SYNTHESE DER PLANUNGSIDEEN AUS ALLEN 5 ARBEITSGRUPPEN

PLANUNGSWERKSTATT BÖNISCHPLATZ 18.11.2017

Bönischplatz - Konzeptvariante I

Auswertung Planungswerkstatt

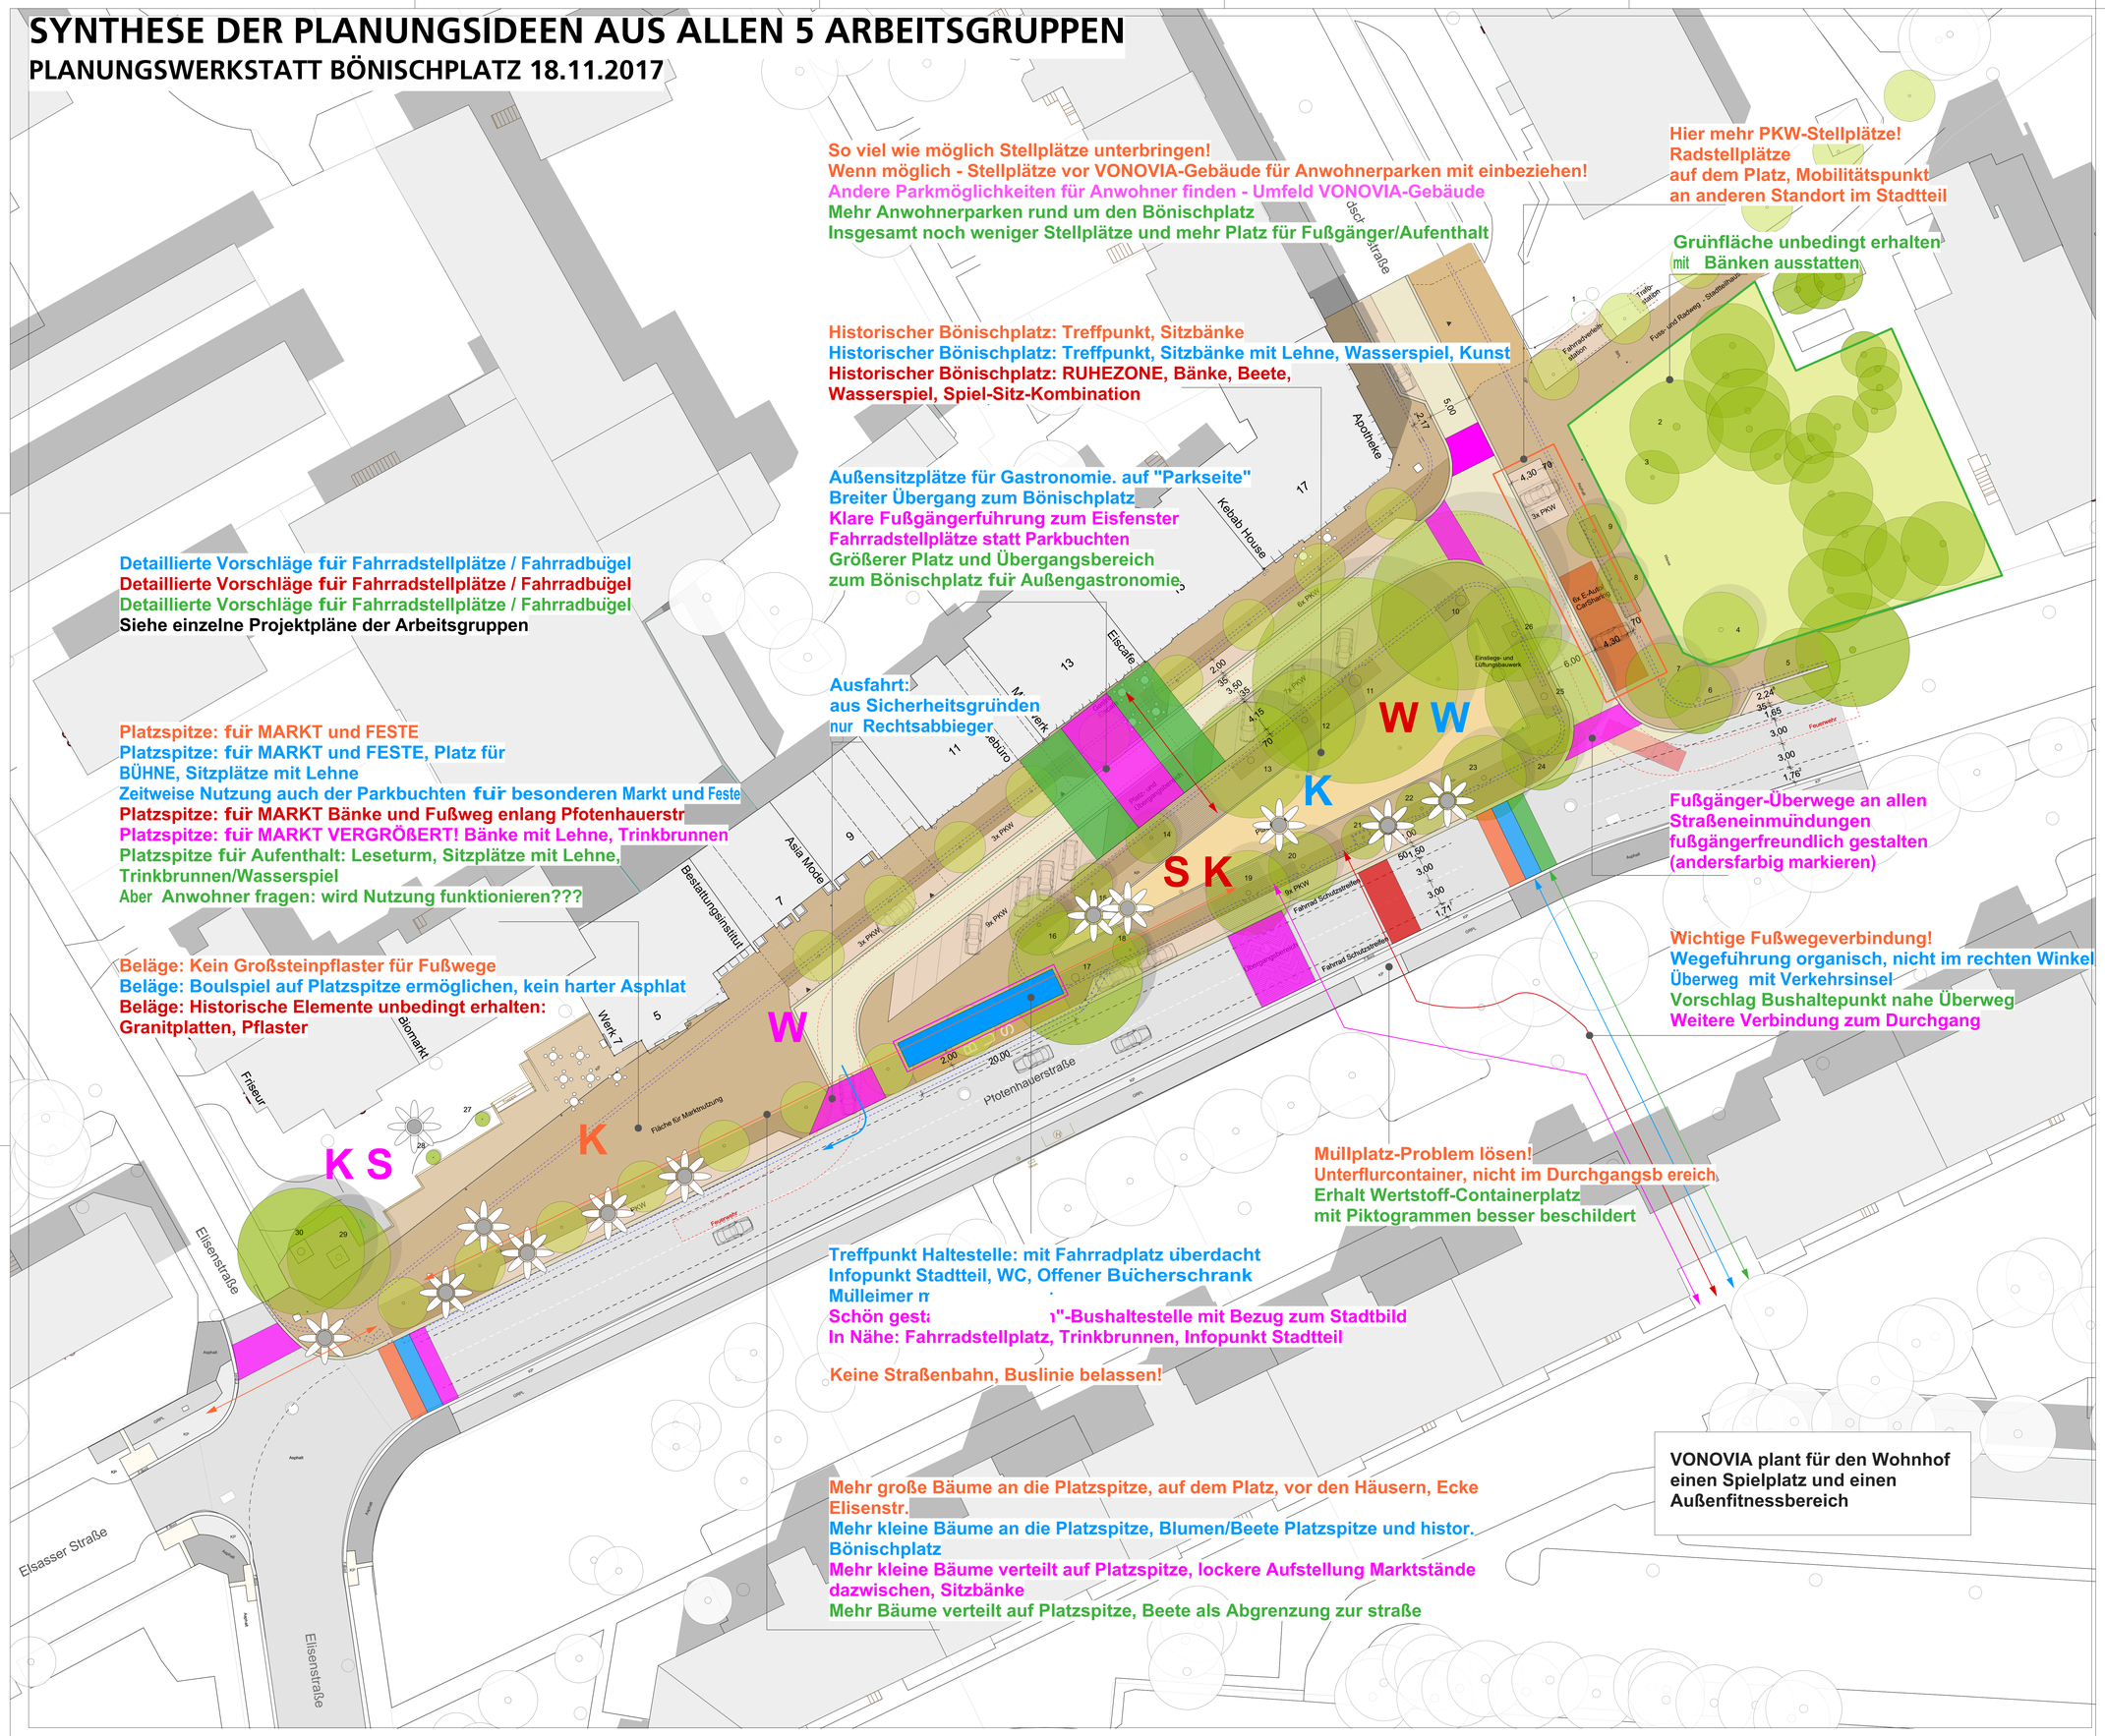
So viel wie möglich Stellplätze unterbringen!
Wenn möglich - Stellplätze vor VONOVIA-Gebäude für Anwohnerparken mit einbeziehen!
Andere Parkmöglichkeiten für Anwohner finden - Umfeld VONOVIA-Gebäude
Mehr Anwohnerparken rund um den Bönischplatz
Insgesamt noch weniger Stellplätze und mehr Platz für Fußgänger/Aufenthalt

Hier mehr PKW-Stellplätze!
Radstellplätze
auf dem Platz, Mobilitätspunkt
an anderen Standort im Stadtteil

Grünfläche unbedingt erhalten
mit Bänken ausstatten

Historischer Bönischplatz: Treffpunkt, Sitzbänke
Historischer Bönischplatz: Treffpunkt, Sitzbänke mit Lehne, Wasserspiel, Kunst
Historischer Bönischplatz: RUHEZONE, Bänke, Beete,
Wasserspiel, Spiel-Sitz-Kombination

Außensitzplätze für Gastronomie. auf "Parkseite"
Breiter Übergang zum Bönischplatz
Klare Fußgängerführung zum Eisfenster
Fahrradstellplätze statt Parkbuchten
Größerer Platz und Übergangsbereich
zum Bönischplatz für Außengastronomie

Ausfahrt:
aus Sicherheitsgründen
nur Rechtsabbieger

Platzspitze: für MARKT und FESTE
Platzspitze: für MARKT und FESTE, Platz für
BÜHNE, Sitzplätze mit Lehne
Zeitweise Nutzung auch der Parkbuchten für besonderen Markt und Feste
Platzspitze: für MARKT Bänke und Fußweg enlang Pfotenhauerstr
Platzspitze: für MARKT VERGRÖßERT! Bänke mit Lehne, Trinkbrunnen
Platzspitze für Aufenthalt: Leseturm, Sitzplätze mit Lehne,
Trinkbrunnen/Wasserspiel
Aber Anwohner fragen: wird Nutzung funktionieren???

Fußgänger-Überwege an allen
Straßeneinmündungen
fußgängerfreundlich gestalten
(andersfarbig markieren)

Beläge: Kein Großsteinpflaster für Fußwege
Beläge: Boulspiel auf Platzspitze ermöglichen, kein harter Asphlat
Beläge: Historische Elemente unbedingt erhalten:
Granitplatten, Pflaster

Wichtige Fußwegeverbindung!
Wegeführung organisch, nicht im rechten Winkel
Überweg mit Verkehrsinsel
Vorschlag Bushaltepunkt nahe Überweg
Weitere Verbindung zum Durchgang

Müllplatz-Problem lösen!
Unterflurcontainer, nicht im Durchgangsb ereich
Erhalt Wertstoff-Containerplatz
mit Piktogrammen besser beschildert

Treffpunkt Haltestelle: mit Fahrradplatz überdacht
Infopunkt Stadtteil, WC, Offener Bücherschrank
Mülleimer n
Schön gest "-Bushaltestelle mit Bezug zum Stadtbild
In Nähe: Fahrradstellplatz, Trinkbrunnen, Infopunkt Stadtteil

Keine Straßenbahn, Buslinie belassen!

Mehr große Bäume an die Platzspitze, auf dem Platz, vor den Häusern, Ecke
Elisenstr.
Mehr kleine Bäume an die Platzspitze, Blumen/Beete Platzspitze und histor.
Bönischplatz
Mehr kleine Bäume verteilt auf Platzspitze, lockere Aufstellung Marktstände
dazwischen, Sitzbänke
Mehr Bäume verteilt auf Platzspitze, Beete als Abgrenzung zur straße
